RESPOSTA AO PARECER 056/2020 – CEIV - COMISSÃO ESPECIAL DE
ANÁLISE DE ESTUDO DE IMPACTO DE VIZINHANÇA

CENTRO LOGÍSTICO ZM

(X) Segunda Análise – Parecer nº 056/2020-CEIV – 03/11/2020

Projeto: Centro Logístico ZM Empreendimentos

Figura 1 - Raio de giro da marginal para o acesso. Fonte: Autor, adaptado de M2 Engenharia, 2020. OBS: O texto acima foi inserido na versão final do EIV.

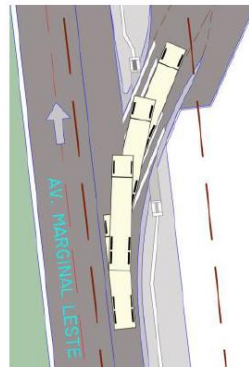
13.4.3. Qual será o veículo-tipo? Verificar e ilustrar o raio de giro do veículo tipo, da marginal para o acesso.

Resposta Centro Logístico ZM: *O veículo tipo de carga será um caminhão simples com 2 eixos com aproximadamente 14 metros de comprimento. A ilustração do raio de giro do veículo tipo da marginal para o acesso está apresentada na Figura 1 abaixo.*

Figura 1 – Raio de giro do veículo-tipo da faixa de desaceleração até o acesso do empreendimento.

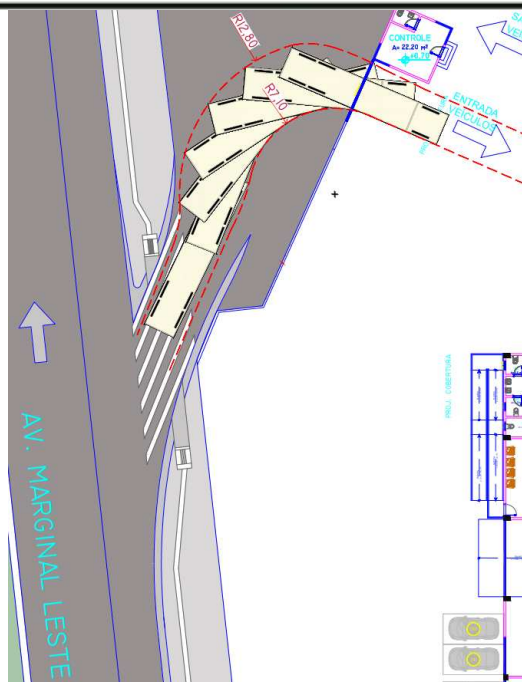
2ª Análise da CEIV: Ainda, ilustrar o raio de giro do veículo tipo, da faixa de desaceleração ao acesso (adjacente ao "CONTROLE").

RESPOSTA: Foi solicitado na 1ª Análise da CEIV no item "13.4.3. Qual será o veículo-tipo? Verificar e ilustrar o raio de giro do veículo tipo, da marginal para o acesso". Não tendo sido solicitado até então a ilustração do raio de giro do veículo-tipo adjacente à parte de controle do empreendimento.

A fim de atender a nova solicitação feita pela comissão nesta 2ª Análise, segue na figura abaixo a ilustração do raio de giro do veículo-tipo da faixa de desaceleração até o acesso, ou seja, adjacente ao controle do empreendimento.
